改善箇所説明図

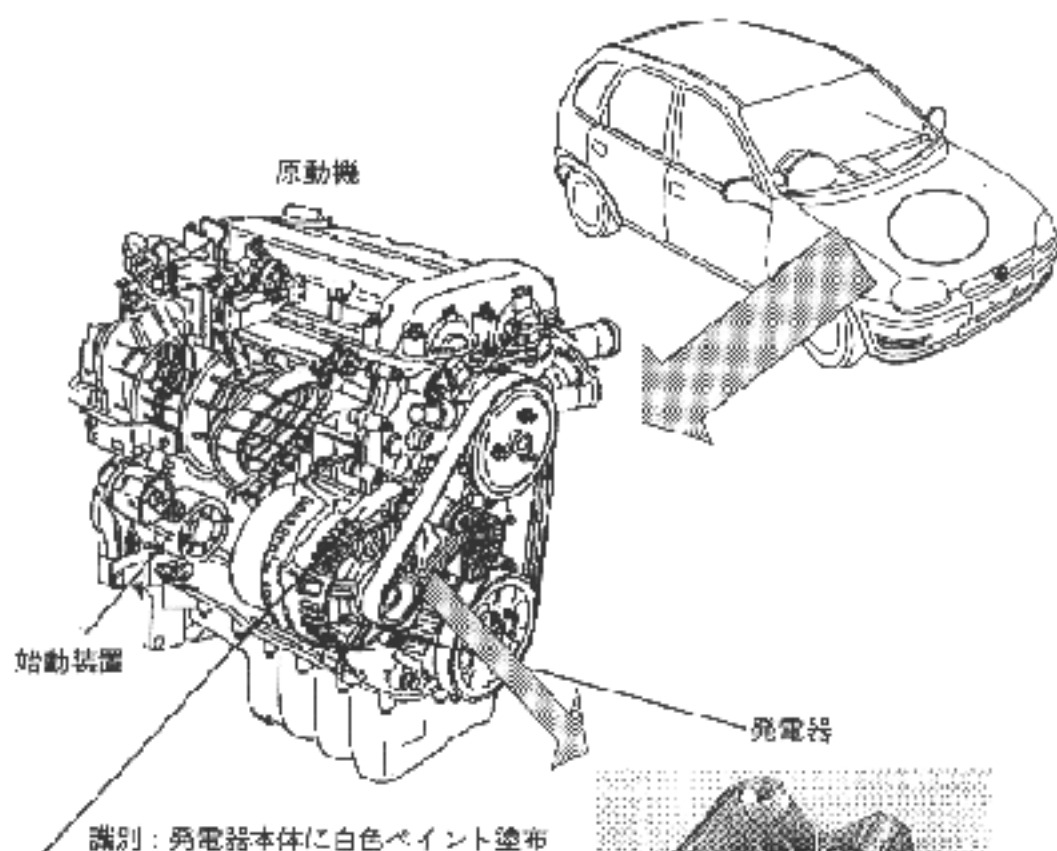
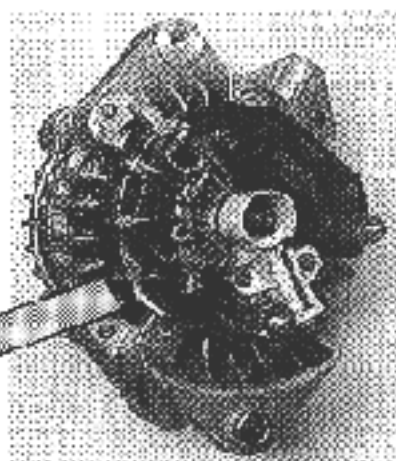
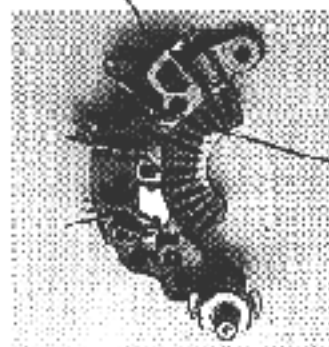
不具合発生箇所

原動機に発電機に取付けられている整流器の半導体の耐熱性が不足しているため、そのままの状態で使用を続けると、当該半導体が過熱して、充電警告灯が点灯し、バッテリーが充電されなくなり、最悪の場合、原動機が停止するおそれがある。

改善の内容

全車同、当該整流器を対策品と交換する。
